## **ADDENDA 1**

**Projet :** Ajout de barbelé sur clôture existante

**Propriétaire :** Service correctionnel Canada  
Établissement Archambault, Sainte-Anne-des-Plaines

**Discipline:** Architecture

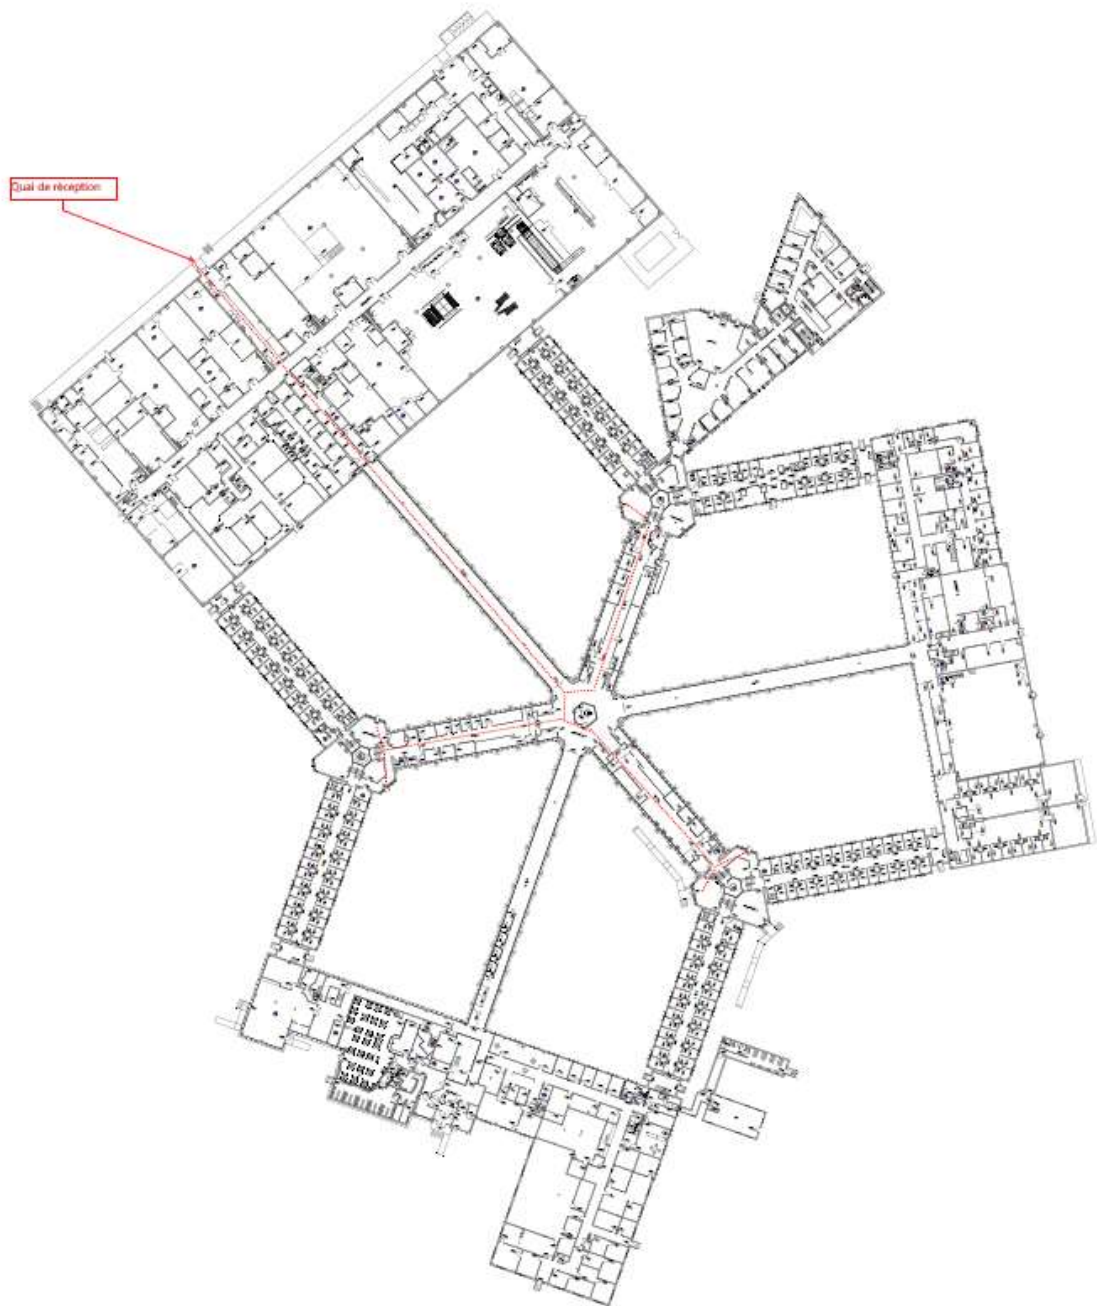
6. Possible de nous confirmer l'accès pour la grue et les zones où elle pourrait être stationnée afin de calculer la distance à couvrir avec la flèche. Inclure également la hauteur libre et largeur des barrières à traverser pour cette opération. (Voir plan plus bas)

Réponse : Des X ont été ajoutés sur la carte aux endroits possibles de stationnement pour la grue.  
Hauteur des bâtiments  $\pm 23'$ .

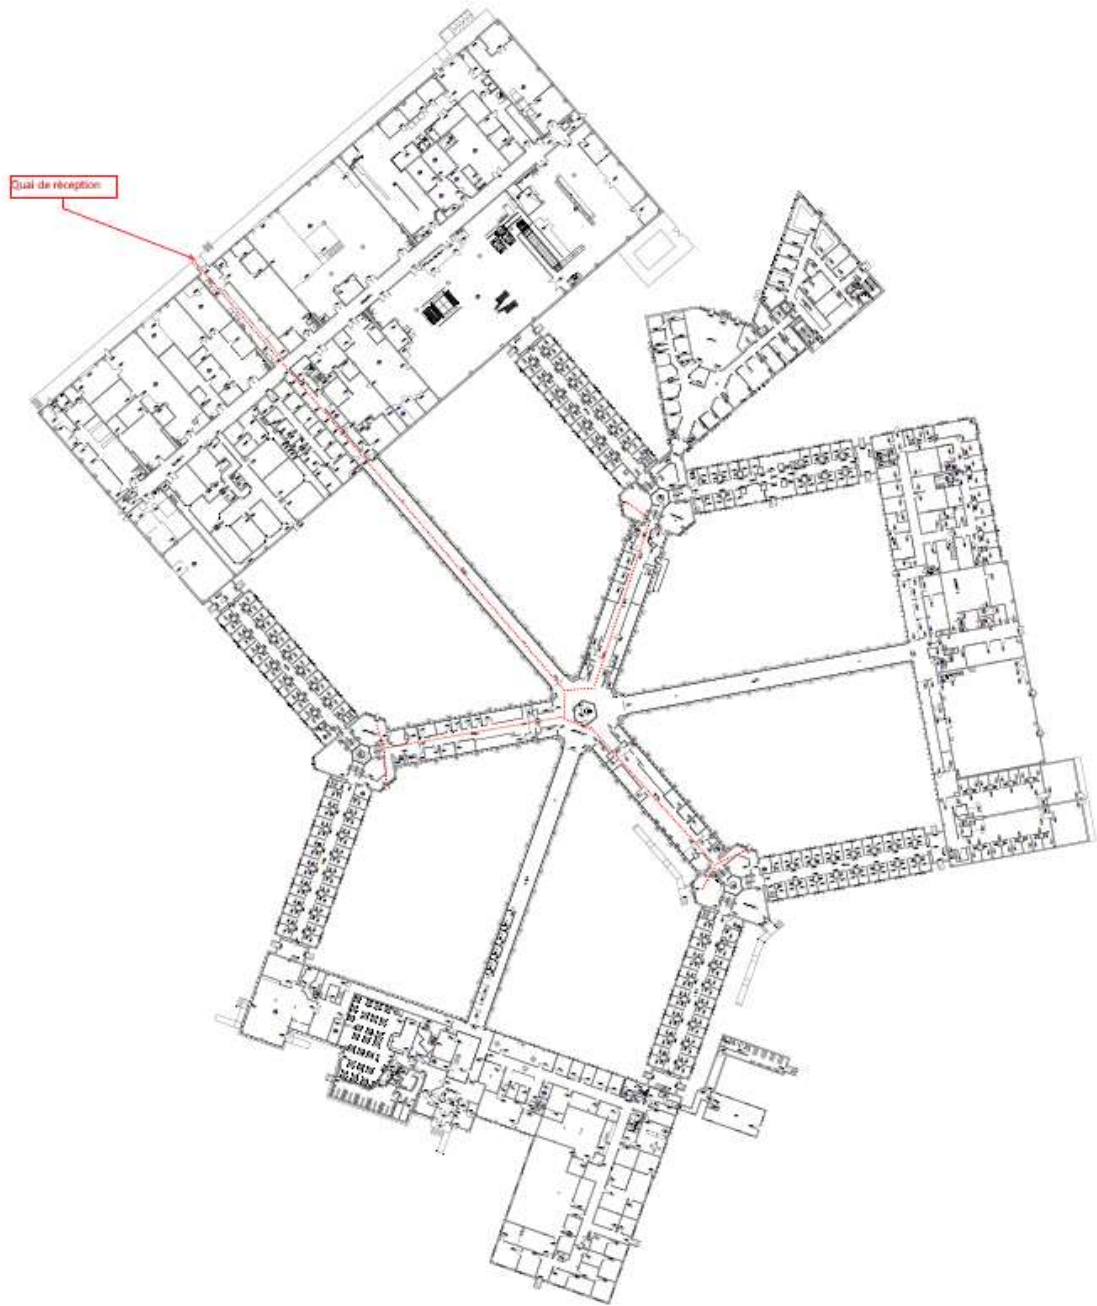
6. Please confirm the access for the crane and the areas where it could be parked, in order to calculate the distance to be covered by the jib. Also include clearance and width of barriers to be crossed for this operation. (See plan below)

Answer: X's have been added to the map where the crane can be parked. Building height  $\pm 23'$ .

Titre / Plan: MODIFICATION DE L'ÉPAISSEUR DES TUBES /  
TUBE THICKNESS MODIFICATION

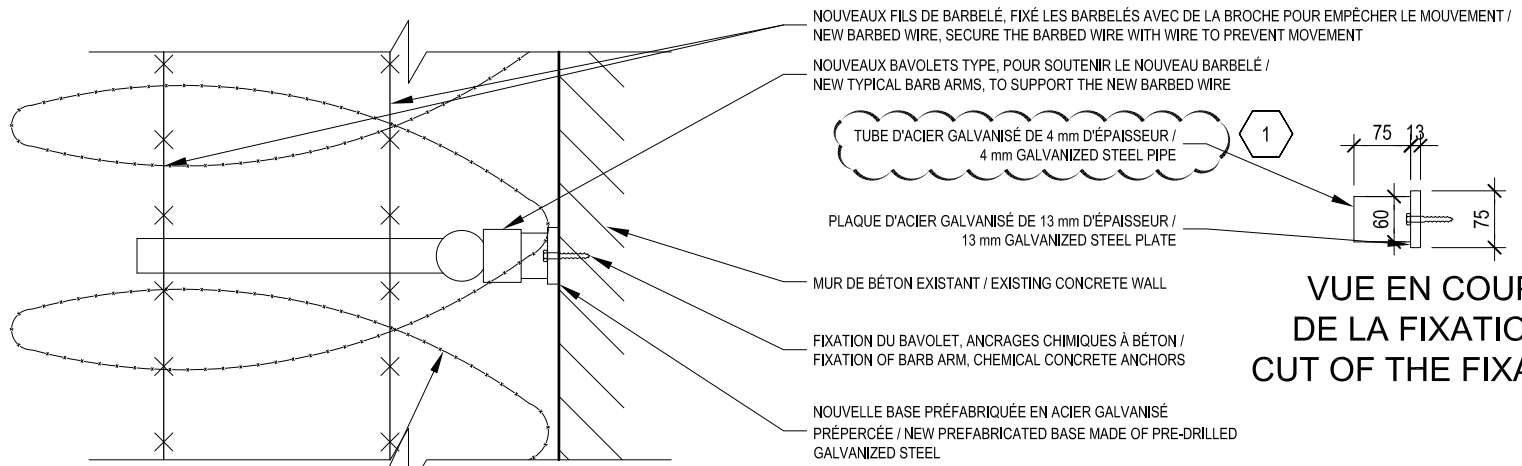
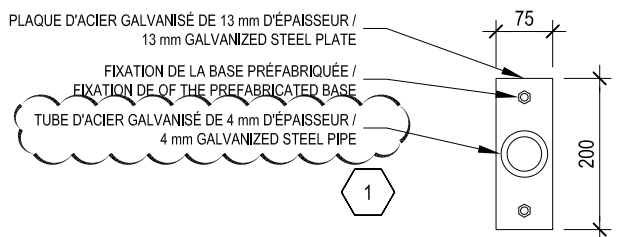
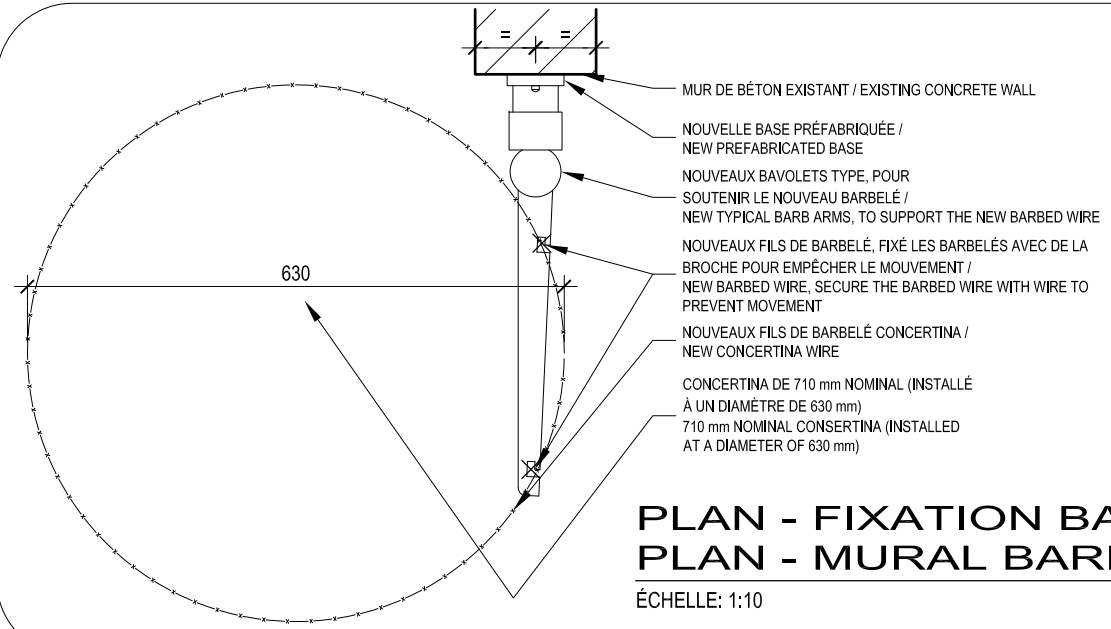
2. Au sujet des supports de barbelé, l'épaisseur des tuyaux de 8mm dépasse le critère de tuyaux de clôture standard type C-40 qui ont 4mm d'épaisseur. Sinon les tuyaux en acier standard c-40 font 6mm d'épaisseur et nous pouvons les faire galvaniser à chaud par la suite. Merci de spécifier quel type de tuyaux utiliser.

2. On the subject of barbed wire supports, the 8mm pipe thickness exceeds the criteria of standard C-40 fence pipes, which are 4mm thick. Alternatively, standard c-40 steel pipes are 6mm thick and we can have them hot-dip galvanized afterwards. Please specify which type of pipe to use.

Réponse : Les tuyaux de 4 mm d'épaisseur pourront être utilisés. Voir modifications aux plans.

1. Modification d'épaisseur des tubes d'acier des fixations murales tel que montré au croquis AD-1.1 inséré en pièce jointe.

Answer: 4 mm thick pipes can be used. See modifications to drawings.

1. Modification of steel tube thickness for wall brackets as shown in sketch AD-1.1 attached.
